固体廃棄物貯蔵庫第10棟の設置に係る 実施計画の変更について

2022年12月15日（第15回）

東京電力ホールディングス株式会社

3-7. 固体廃棄物貯蔵庫第10棟の概要

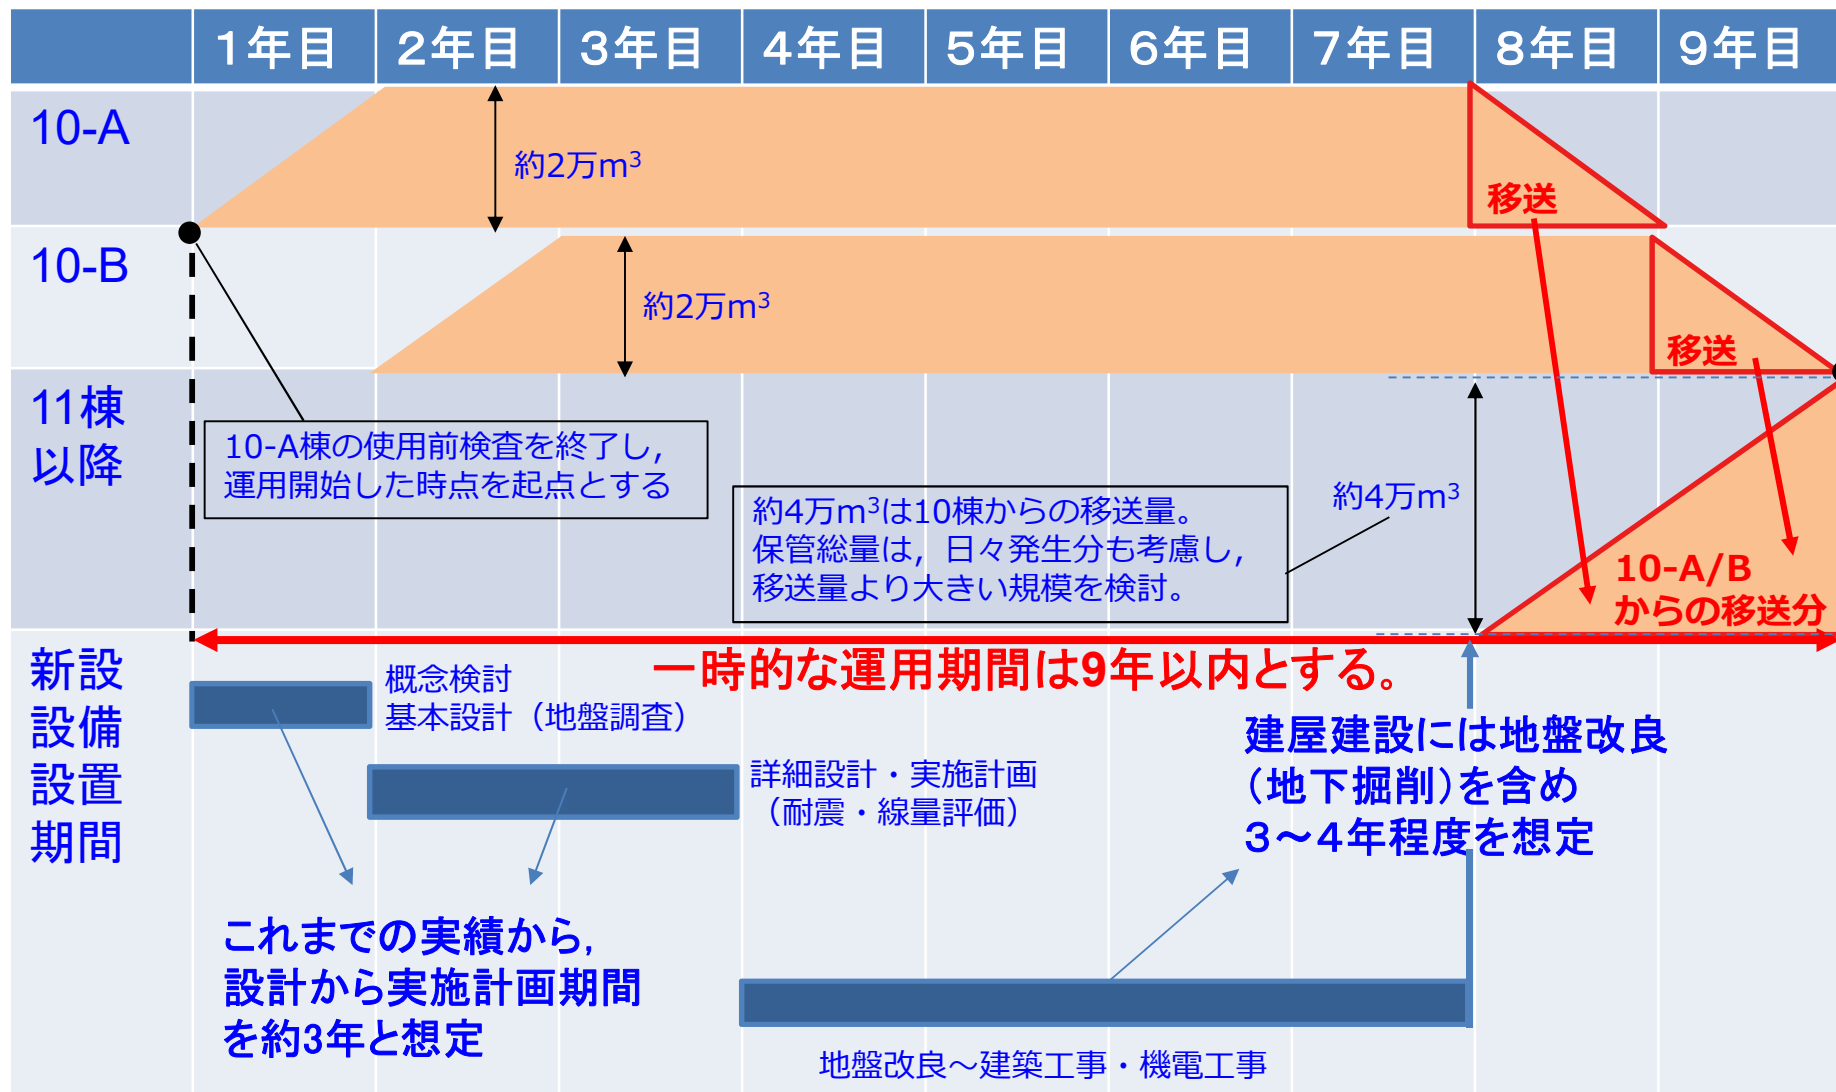
- 固体廃棄物貯蔵庫第10棟については、
 - ②のうち「設計の進捗状況」, 「廃炉活動への影響」, 「供用期間」について総合的に考慮し、屋外一時保管解消による早期リスク低減のため、耐震Cクラスで設置する
 - 当初保管対象とした廃棄物（最大表面線量1mSv/h）を保管することで、①の耐震Cクラスの基準を超えることになるが、その期間は一時的なものとし、固体廃棄物貯蔵庫第11棟以降の新設固体庫へ移送するまでの期間に限定する
 - 移送完了後は、①の耐震Cクラスを満足する範囲で廃棄物を受け入れる運用とする

- 一時的な運用期間については、10棟からの移送作業をカイゼン活動などを通し、可能な限り短縮する。

■ 固体廃棄物貯蔵庫の運用

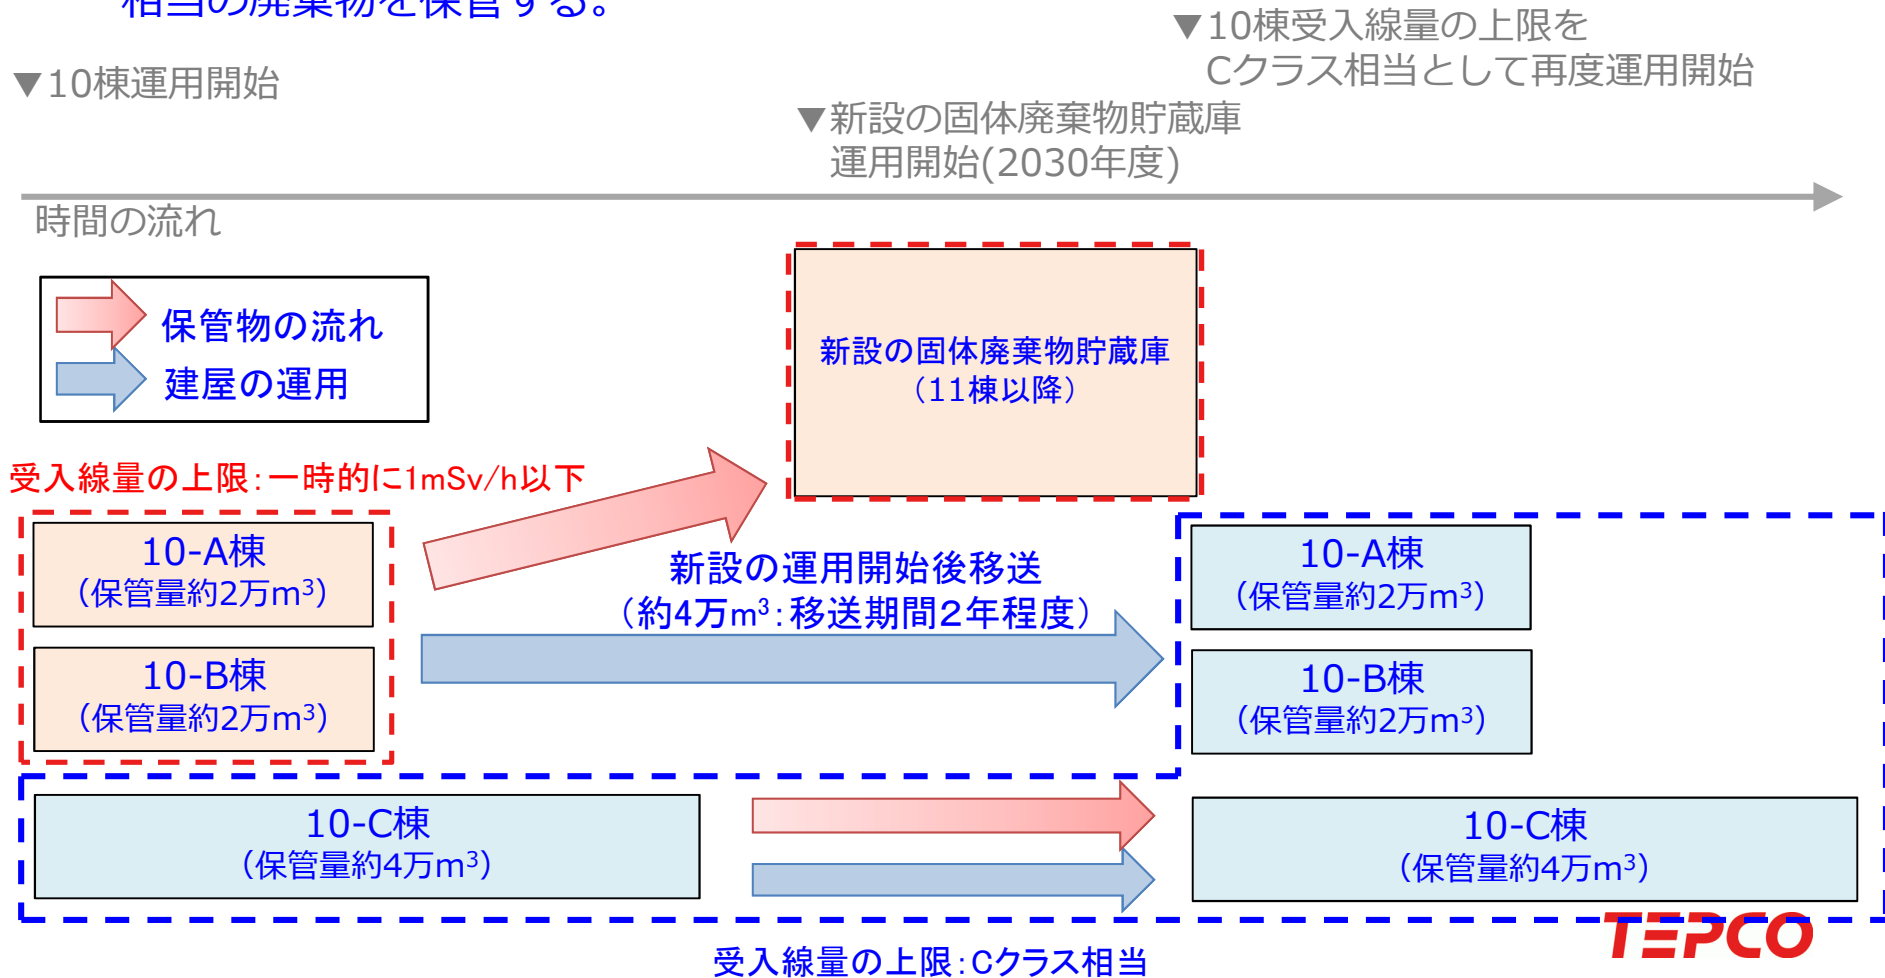
- ・ 固体廃棄物貯蔵庫第10棟は耐震Cクラスとして設置するが、屋外一時保管のリスク低減から一時的に耐震B+相当の廃棄物を保管する運用とする。
- ・ 固体廃棄物貯蔵庫第11棟以降に耐震B+クラス相当の廃棄物を移送し、将来的にはCクラス相当の廃棄物を保管する。

■ 大気への放出

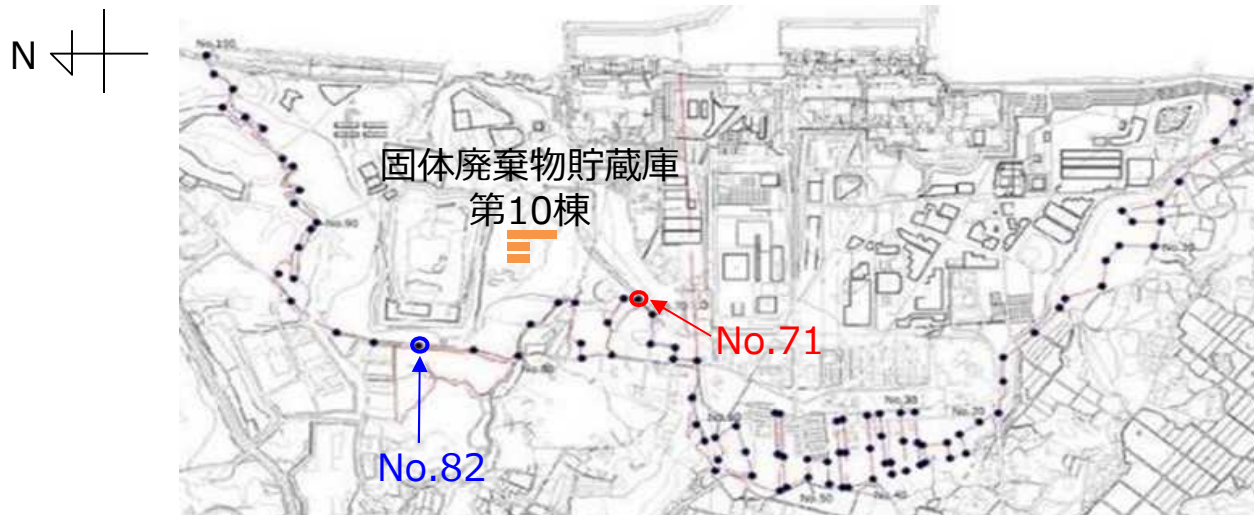
- 保管容器の表面線量率を一時的運用の1mSv/h以下とし、核種は汚染由来を考慮※1して線源強度を算出し、評価。
- 評価の結果、本施設単体で敷地境界への影響が最大となるNo.82 No.78において約3.71 4.42×10⁻²mSv/y、敷地内各施設も含めた合算値は、最大実効線量となるNo.71において約5.91 5.95×10⁻¹mSv/y。 ※2
- 敷地内各施設からの直接線及びスカイシャイン線による敷地境界の線量は、No.82 No.78では約0.26 0.54mSv/年、No.71では約0.59mSv/年。気体廃棄物放出分及び放射性液体廃棄物等の排水分、構内散水した処理済水のH-3を吸入摂取した場合の敷地境界の実効線量も含めると、No.82 No.78では約0.59 0.86mSv/年、No.71では約0.92mSv/年。 ※2

※2 現評価から線源条件が変更となっているため、再評価を行う。

安全機能（遮蔽機能）が喪失した場合における、保管物からの敷地境界での直接線・スカイシャイン線の影響

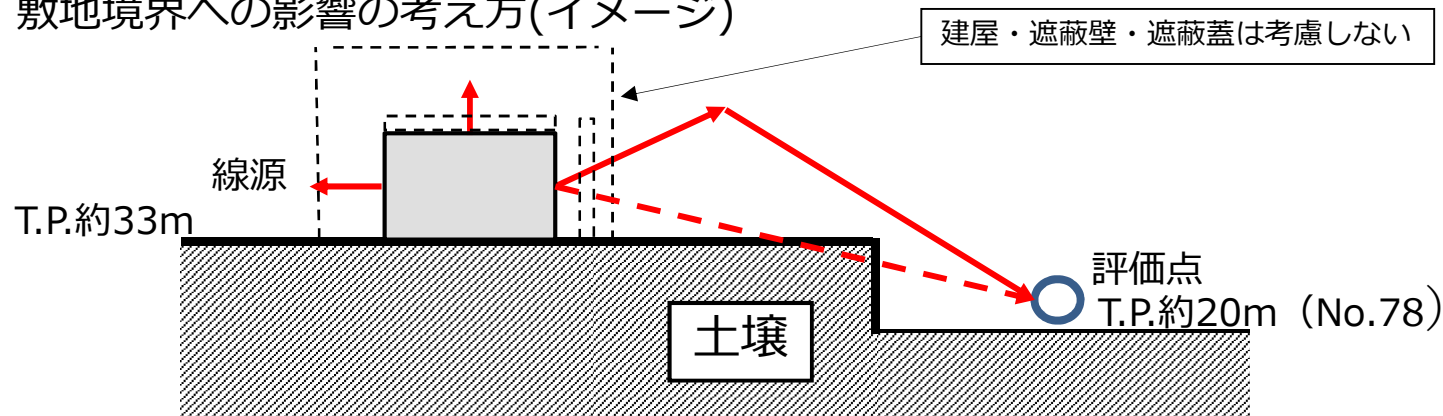
- 遮蔽壁および遮蔽蓋はモデル化しない。（建屋およびコンテナは遮蔽機能を持たない）
- その他構造物の遮蔽は考慮しないが、勾配による土壌の遮蔽は考慮。
- 線源
 - ・ 核種は平常時の汚染由来を考慮した核種組成とし、配置についても平常時と同様に、10-A/B/Cごとに外側に線量の低いコンテナを配置する。
- 遮蔽機能については覆土により、~~10-A: 7日間~~、~~10-B: 7日間~~、~~10-C: 7日間~~で復旧するものとする。
